Keuringsverslag van een elektrische laagspanning- en zeer lage spanningsinstallatie

NIET CONFORM

Straatnaam Heidelaan
Huisnummer 15
Busnummer
Postcode 2580
Gemeente PUTTE
Land België

Controlebezoek van een huishoudelijke installatie volgens (KB 08/09/2019) - AREI Boek 1- 6.5. en 4.2.4.3.

Afbeelding schakel- en verdeelbord:

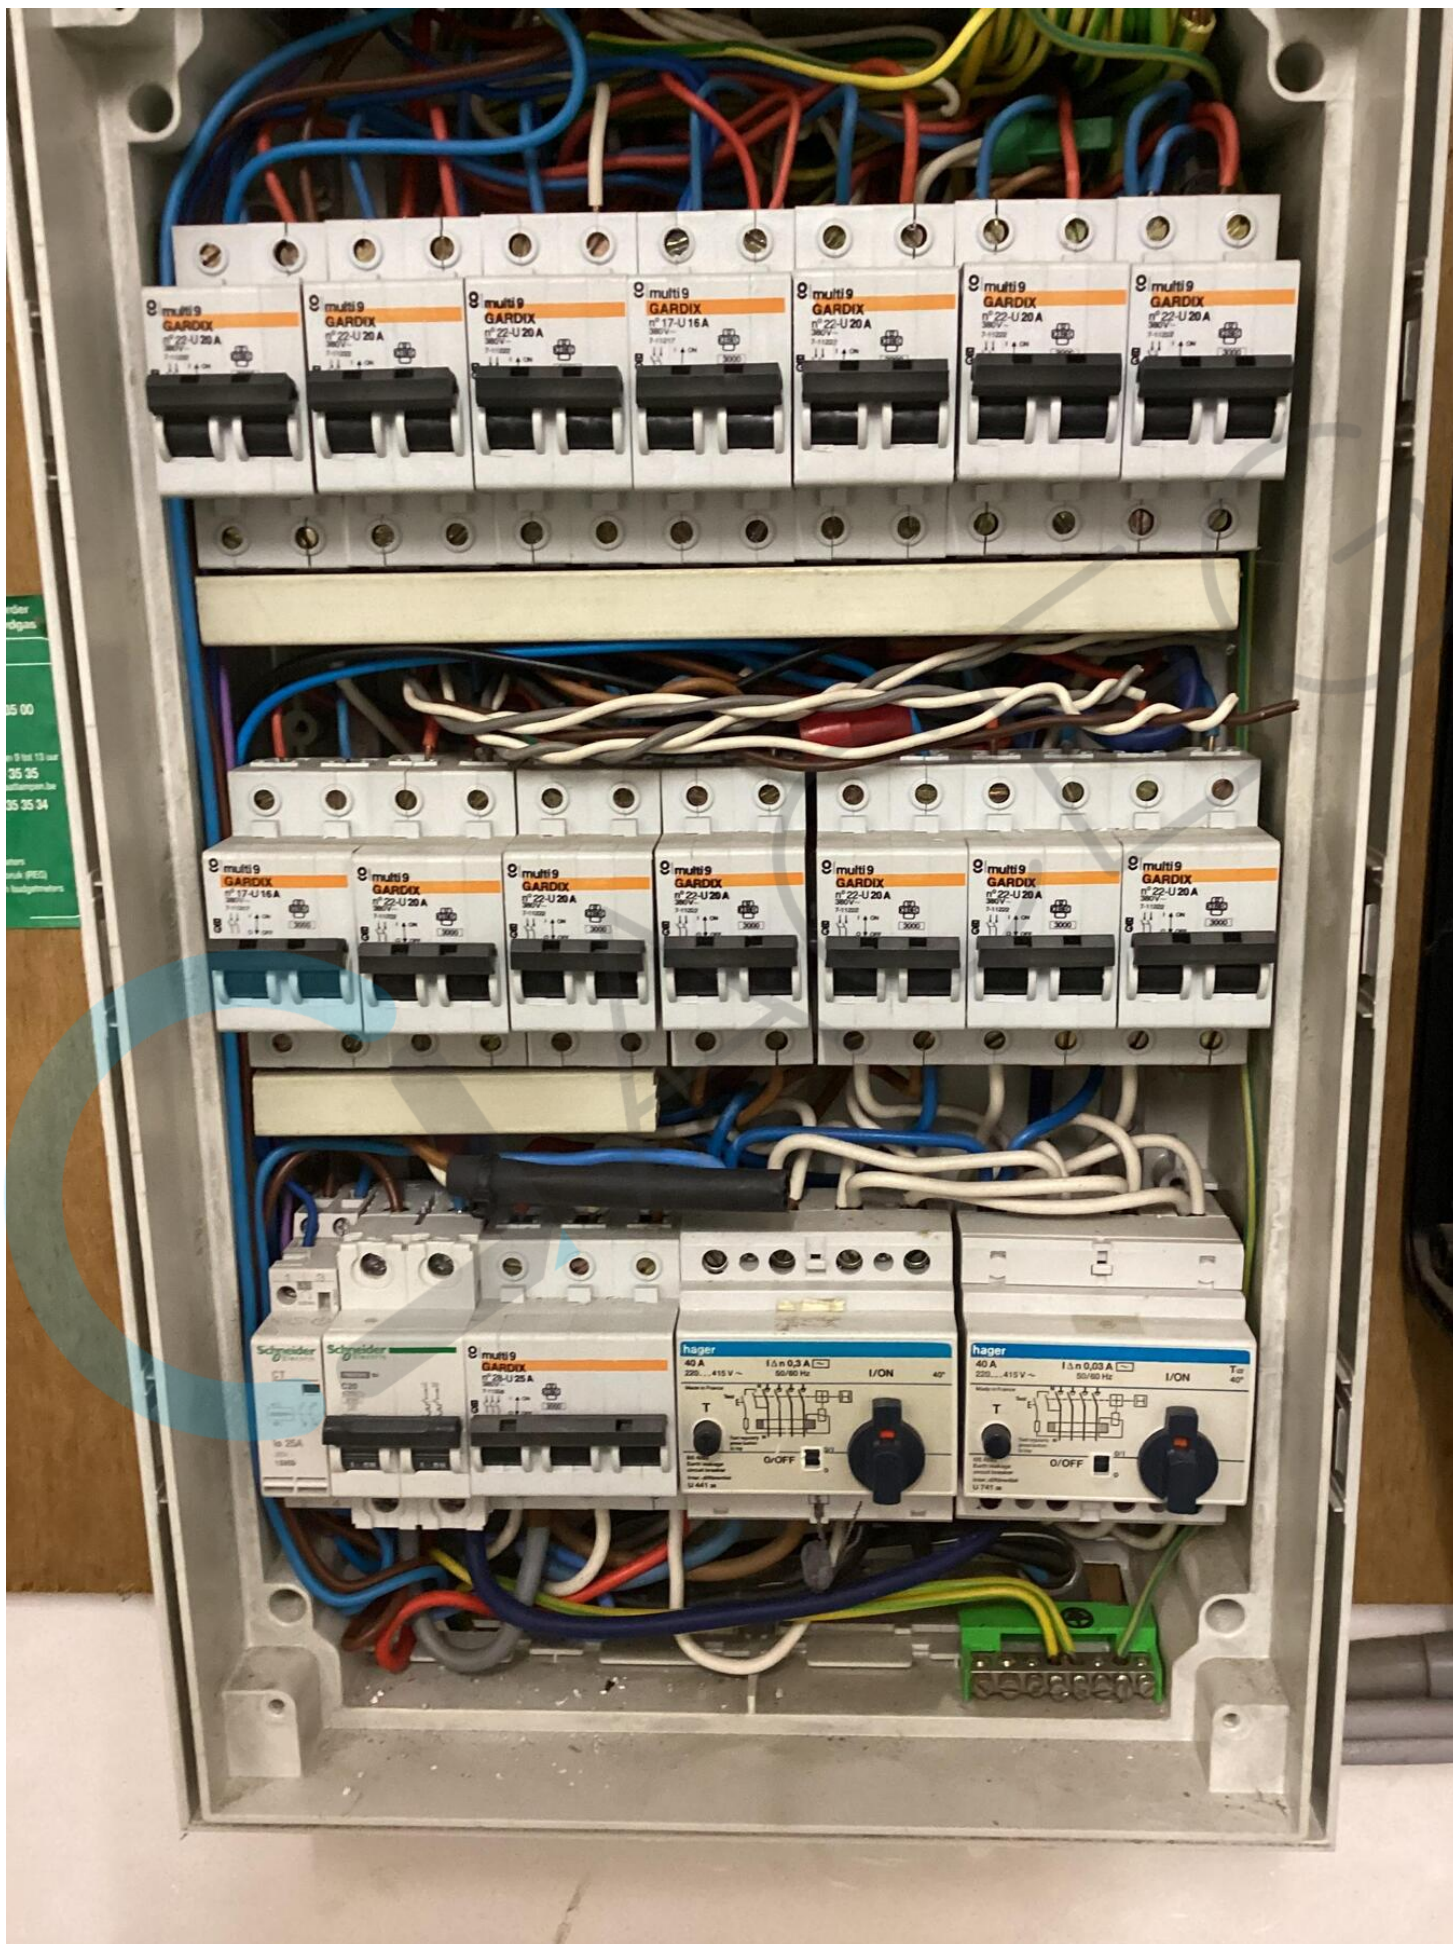
Visueel nazicht (algemeen) NOK

15.09 De genaakbare, naakte onder spanning staande delen zijn onvoldoende afgeschermd. (Boek 1 Afdeling 5.1.4. en 4.2.2.3.)

15.10 Niet gebruikte invoeringen van het verdeelbord zijn niet correct of onvoldoende afgedicht. (Boek 1 Afdeling 5.1.4. en 4.2.2.3.)
